ID: Codice procedura (ID_VIP/ID_MATTM):10844

Impianto per la produzione di energia elettrica da fonte eolica, costituito da 6 aerogeneratori della potenza complessiva di 37,2 MW, un sistema di accumulo da 25 MW e relative opere connesse in località "Rempillo" nel comune di Pitigliano (GR).

ALLEGATO alle OSSERVAZIONI all' IMPIANTO EOLICO denominato REMPILLO nel COMUNE di PITIGLIANO (GR). Com

Analisi degli Impianti Eolici Esistenti e in Progetto

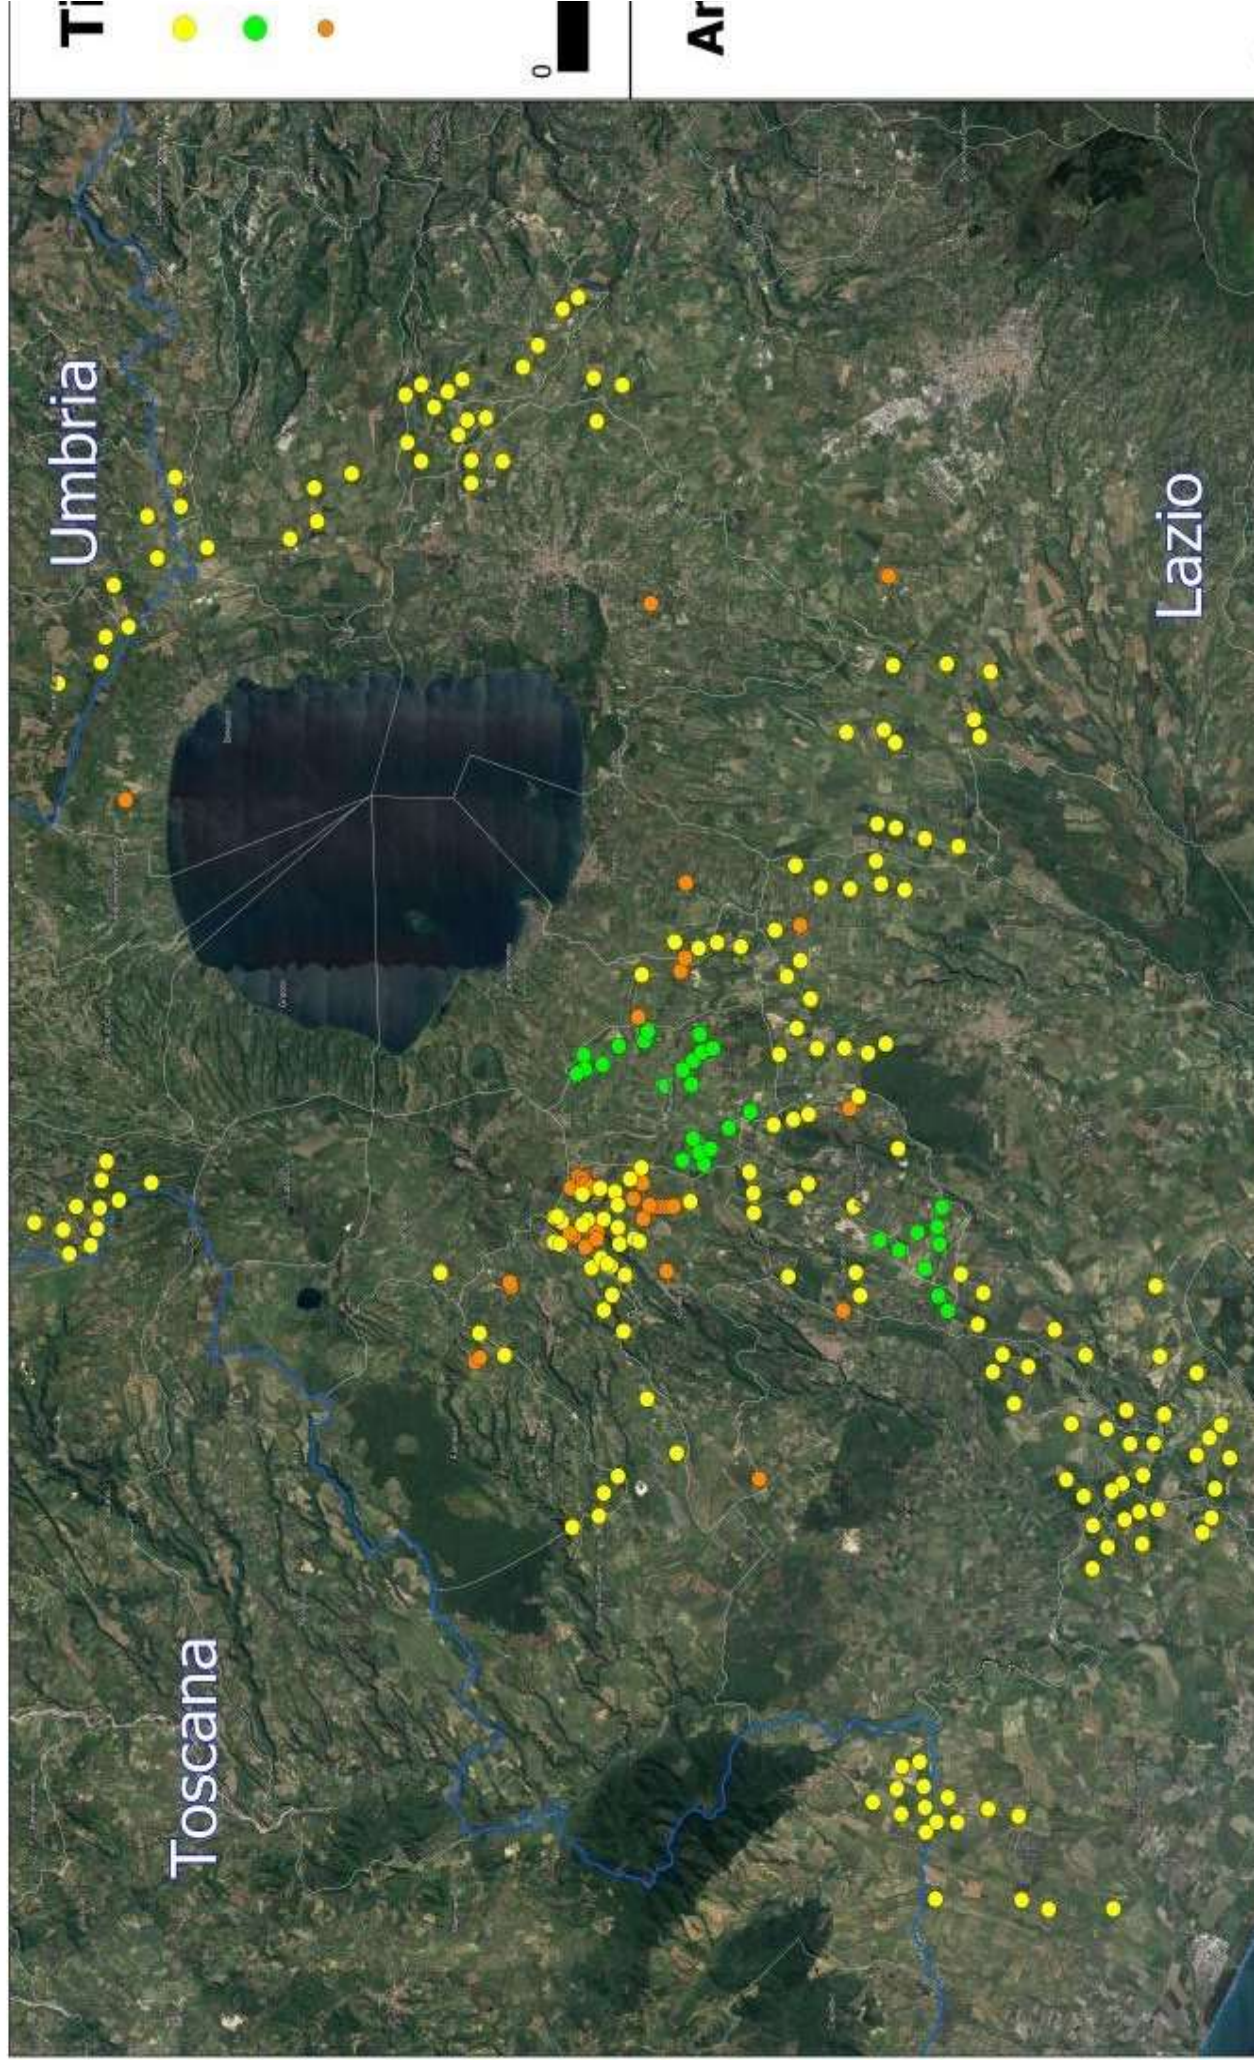
rappresenta una elevata criticità per la sostenibilità ambientale di ulteriori eventuali iniziative. L'impianto eolico "Rempillo" pur essendo "esterno al confine provinciale e regionale ma nelle sue immediate vicinanze (a soli 100 metri i primi due aerogeneratori) oltre ad impattare sul territorio e sulle economie di tre Comuni del Lazio (Farnese, Valentano e Latera) si trova nelle fasce di rispetto dei Beni di notevole interesse pubblico come si è evidenziate nelle Osservazioni nn. 1 e 2 e crea anche degli impatti negativi anche sui beni naturalistici come verrà dettagliato nell'Osservazione n. 4. Inoltre andrebbe a sommarsi al già enorme cumulo di impianti eolici e fotovoltaici e geotermici che già creano una elevata criticità ambientale nella provincia di Viterbo e interferiscono anche con il territorio toscano come si può vedere dalle immagini nn. 4 e 5 dell'Allegato n. 1.
